Krycí list ZBV

II/608 Nové Ouholice - Nová Ves stavba - 16-433-2

SO 341 - Přeložky a úpravy vodovodů Nové Ouholice

Předmět Změny: Doměrky a nová šoupátka

Zápis o předání výsledků geodetických prací č. 02/2023

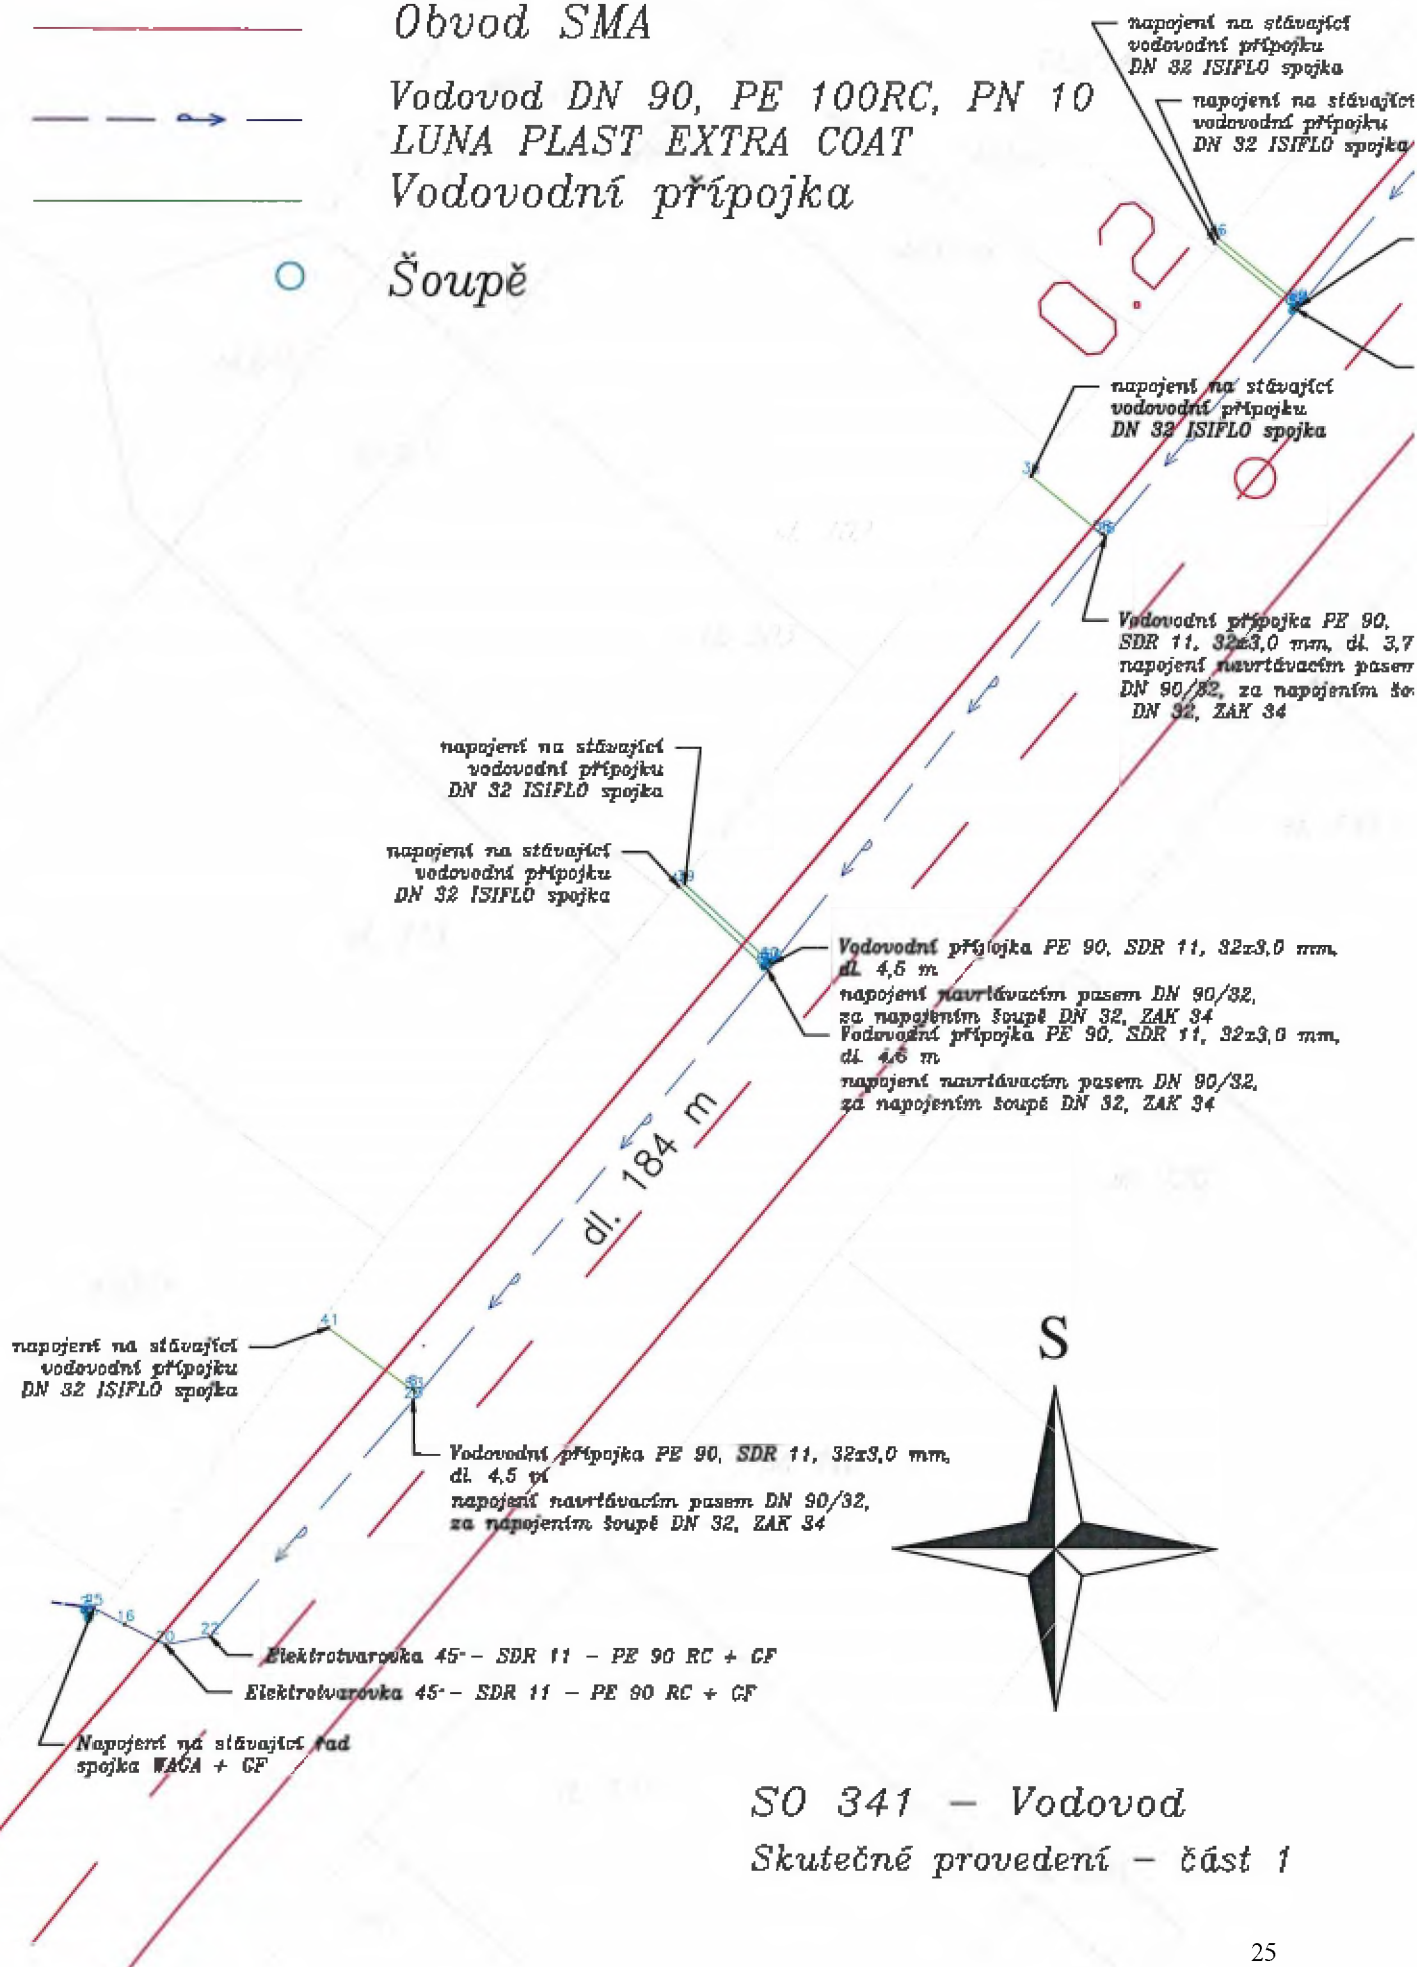
Zadavatel v rámci uveřejněné zadávací projektové dokumentace nezastihl skutečné výměry na stavebním objektu (dále jen „SO“) 341 v rámci provádění přeložek a úprav vodovodů. Touto Změnou během výstavby dochází k narovnání rozdílů dle skutečnosti.

Dále Zhotovitel v průběhu provádění stavebních prací na SO 341 zjistil potřebu zhotovení nových šoupat, kterou projektová dokumentace nepostihovala. Objekt přeložky vodovodu ve správě SVAS byl řešen dle požadavků správce sítě.

Dále Zhotovitel v průběhu provádění stavebních prací na SO 341 zjistil potřebu zhotovení nových šoupat, kterou projektová dokumentace neobsahovala.

Tato změna se zabývá skutečnostmi, které vznikly při vlastní realizaci SO 341 Přeložky a úpravy vodovodů v Nových Ouholicích. Zpracovaná PDPS ani realizační dokumentace nedokázala postihnout skutečný stav (nízké krytí) a materiál potrubí. Na základě požadavku správce sítě došlo k úpravě (výměně) potrubí až do staničení cca 0,330 km.
